КОЛОНКИ ВОЗВРАТА ПРЕСС-ФОРМ ЛИТЬЯ
ПОД ДАВЛЕНИЕМ

Columns of return of dies for die casting.
Design and dimensionsГОСТ
19942-74*Взамен
МН 1570-61

Изменение № 2 ГОСТ 19942—74 Колонки возврата пресс-форм литья под давлением. Конструкция и размеры

2. Конструкция и размеры колонок возврата должны соответствовать указанным на чертеже и в таблице.

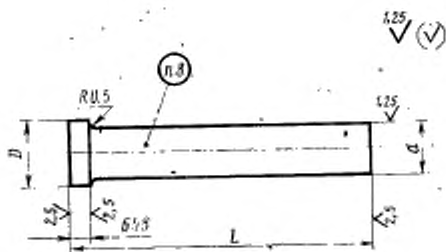
Пункт 2. Чертеж. Заменить значения шероховатости: Ra 2,5 на Ra 1,6;
 Ra 1,25 на Ra 0,8;
таблица. Графа d . Заменить поле допуска 19 на $g6$.
